改善箇所説明図

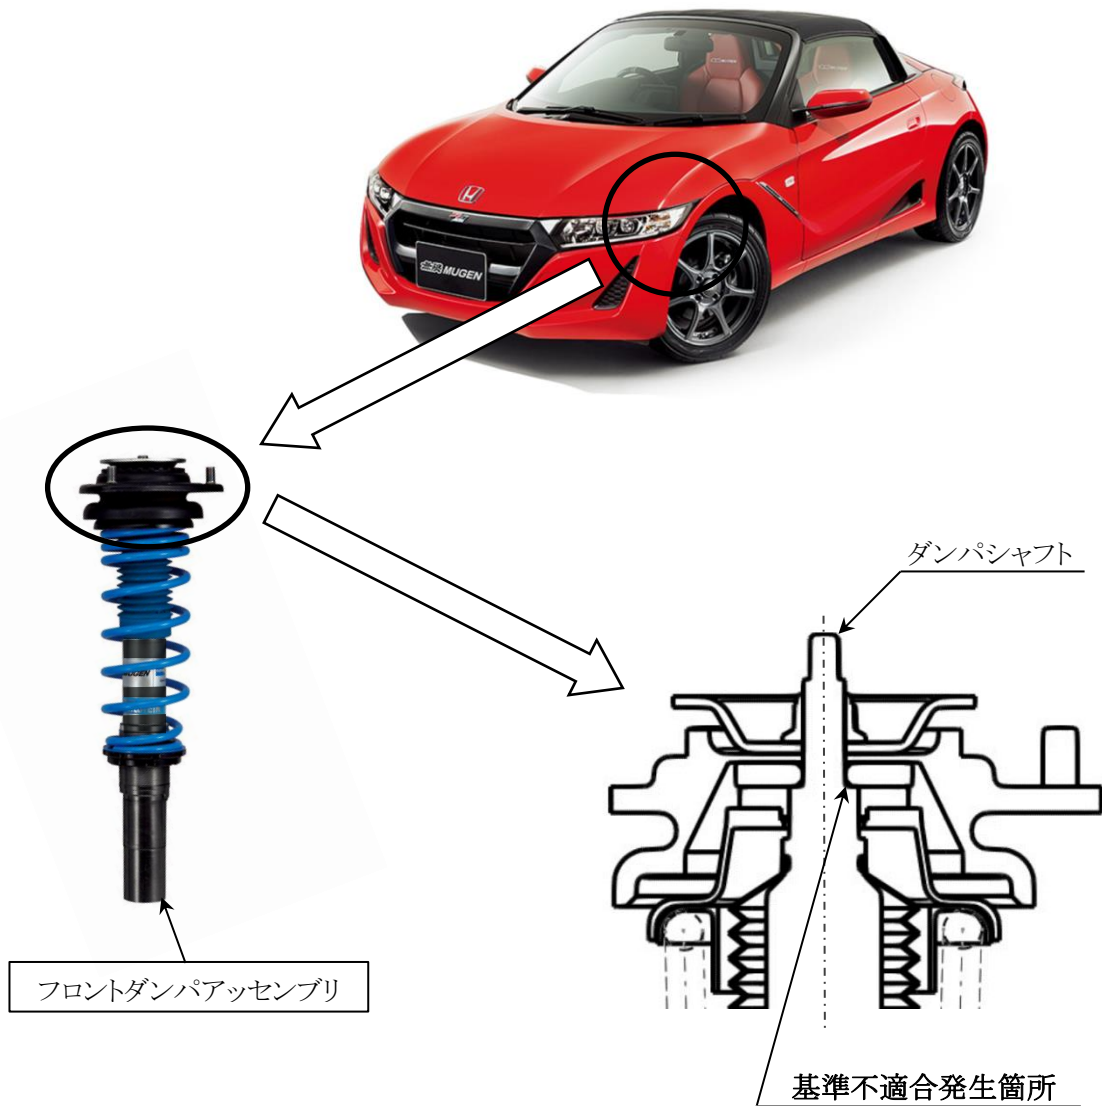
フロントダンパアッセンブリにおいて、ダンパシャフトの材料及び形状が不適切なため、当該ダンパシャフトの耐久性が不足しているものがある。そのため、ハンドル転舵を繰り返すとダンパシャフトが破断し、最悪の場合、走行安定性を損なうおそれがある。

全車両、フロントダンパアッセンブリを対策品に交換する。

注： は交換部品を示す。

識別：リヤフードロック左下側ボルト頭部に黄色ペイントを塗布する。
